Prof. n. 76151 del 05/12/2017	
OGGETTO: D.P.R. N.59/2013 - Autorizzazione Unica Ambientale (AUA). Ditta "HOTEL ARLECCHINO S.R.L. (EX BB DISCO DINNER)" per l'impianto "KON TIKI" ubicato in Viale Trieste n. 7 nel Comune di San Benedetto del Tronto (AP).	<small>Assolvimento imposta di Bollo come da dichiarazione Marca da Bollo ID 01170501716270</small>

DPR N.59/2013 - AUTORIZZAZIONE UNICA AMBIENTALE. DITTA "HOTEL ARLECCHINO S.R.L. (EX BB DISCO DINNER)", IMPIANTO "KON TIKI" UBICATO IN VIALE TRIESTE NEL COMUNE DI SAN BENEDETTO DEL TRONTO (AP).

Oggetto: Scarico di acque reflue assimilate alle domestiche in pubblica fognatura espresso ai sensi dell'art. 28, delle NTA del PTA della Regione Marche (DAALR 145/2010).
Prescrizioni allegate al parere n. 141/17 P (SCIND00887).

Tavola UNICA
Stato Attuale

STATO attuale
PIANTA PIANO TERRA

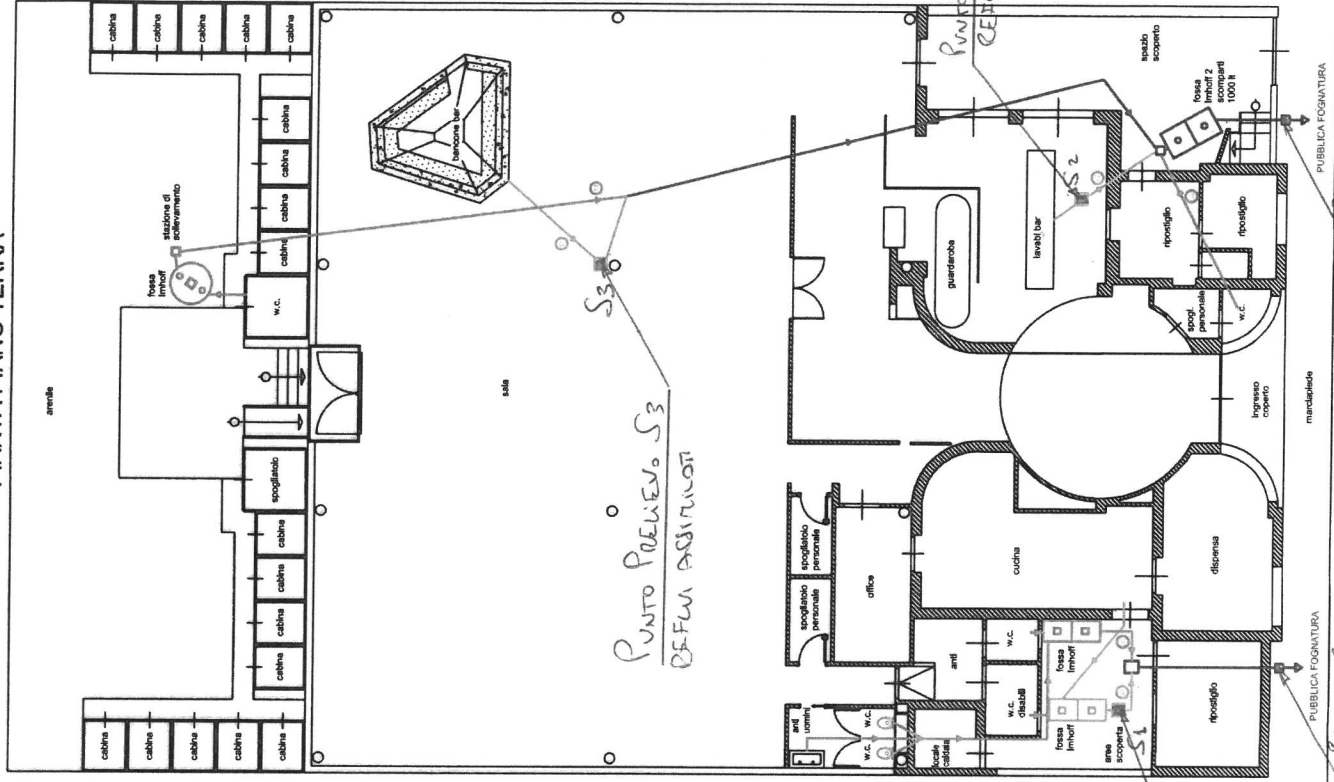
- a) devono essere mantenuti efficienti i **punti di prelievo S1-S2-S3**, relativamente ai reflui di scarico dell'attività in oggetto, indicati nella planimetria allegata. Tali punti di prelievo dovranno essere mantenuti idonei al campionamento di controllo e accessibile al personale di quest'azienda per eventuali verifiche e prelievi, in ottemperanza alla normativa vigente;

- b) i punti di prelievo **S1-S2-S3**, di cui al precedente punto a) sono definiti "pozzetti fiscale" dei reflui di scarico dell'attività e saranno il punto di controllo per eventuali verifiche da parte delle Autorità competenti;

- d) la ditta dovrà mantenere perfettamente accessibili i pozzetti di ispezione interni allo stabilimento, con particolare riguardo ai punti di prelievo SI-S2-S3 evidenziati nella planimetria allegata;
